Onderwerp : voorontwerp bestemmingsplan Buurtschap Unia De Zuidlanden Leeuwarden

Onderwerp: RE: Overlegreactie concept ontwerp BP Unia (gem Leeuwarden)

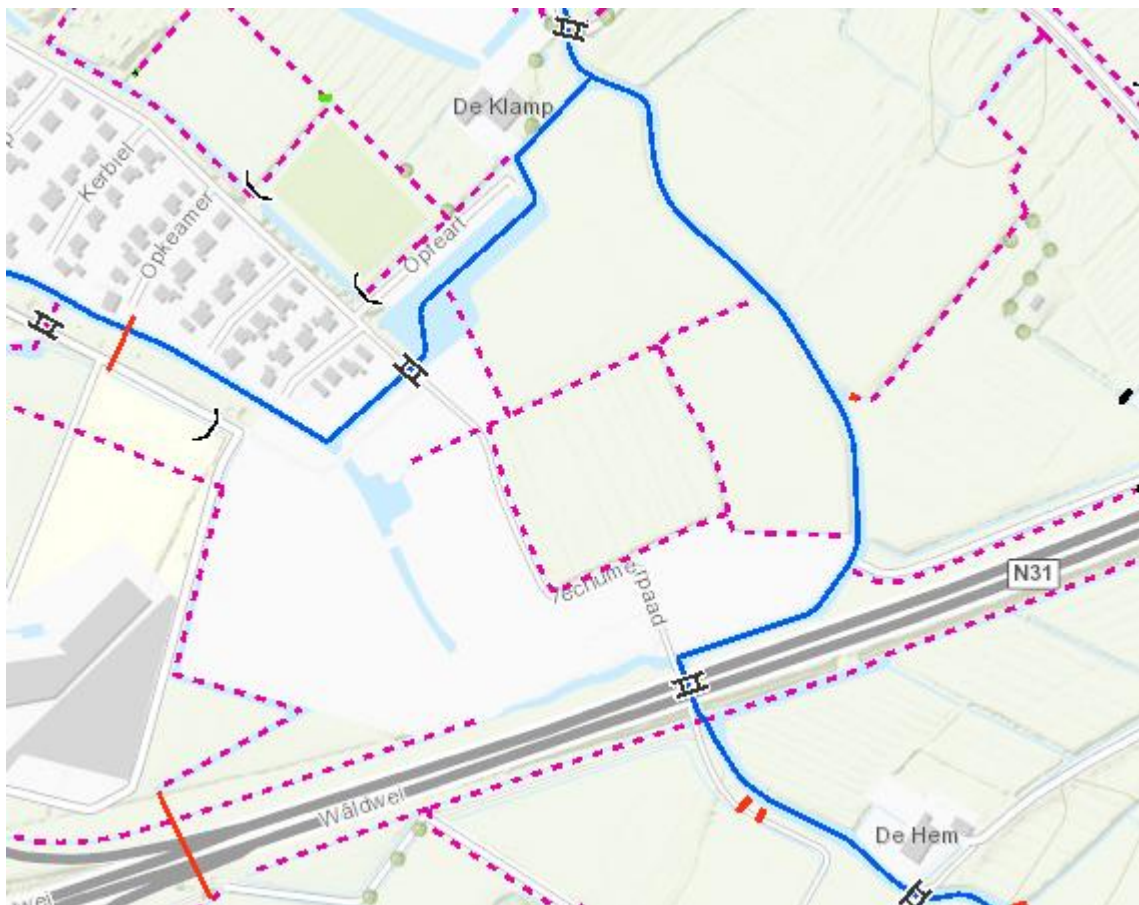
- De NBW veiligheidsnormen geven aan dat de maaiveldhoogte 1 m buiten de bebouwing moet voldoen aan de overstromingsnormen, dus rekening houdend met een hoge beoerzaming nog droog blijven.

Bij een glooiend maaiveld is dit meestal goed zo in te richten. Voor de afwijkingen waarbij een woning vrijwel direct aan het water staat en er sprake is van een natuurlijke oever kan dit betekenen dat de woning bv op palen gebouwd moet worden
